Matière : XC38

Support colier

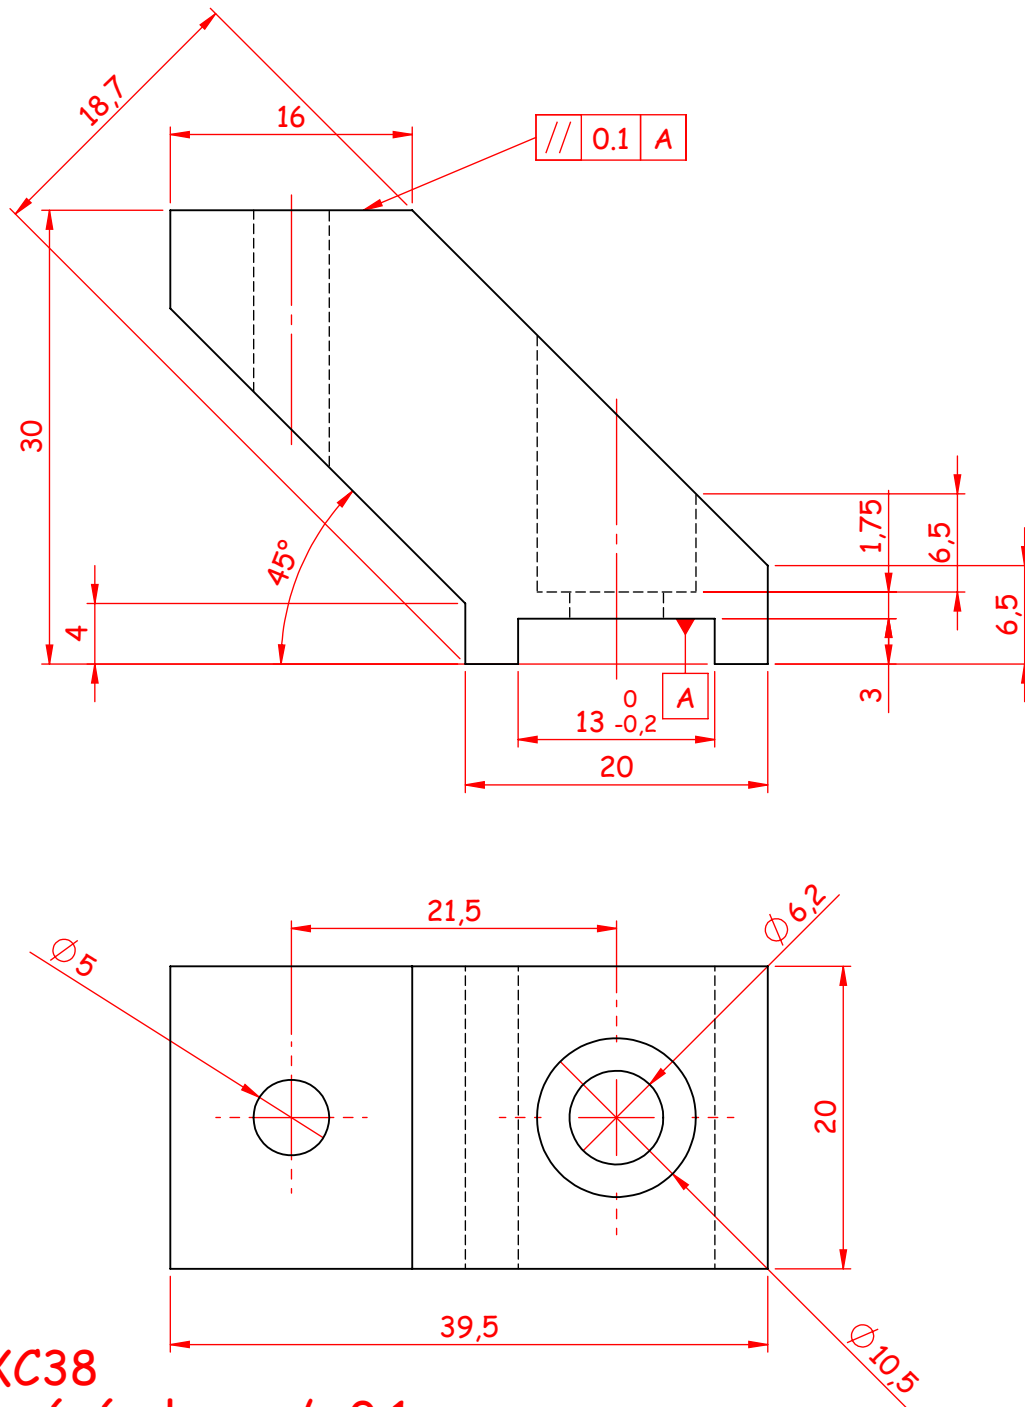
Modification épaisseur, était 15mm, ajout tolérance cote rainure, passage XC38
